200A コンタクトレンチ形状変更のご案内

200A コンタクトレンチ

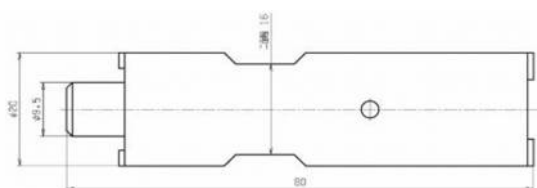
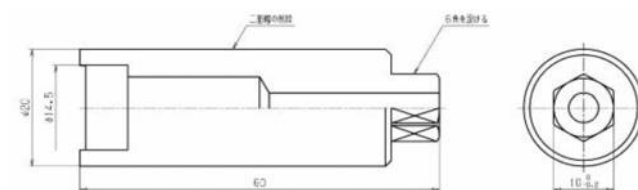
六角の追加及び形状変更

六角ボルトのヘッド部にソケット又はスパナを掛けることでトルク管理を可能にするため。

2022年7月頃予定。
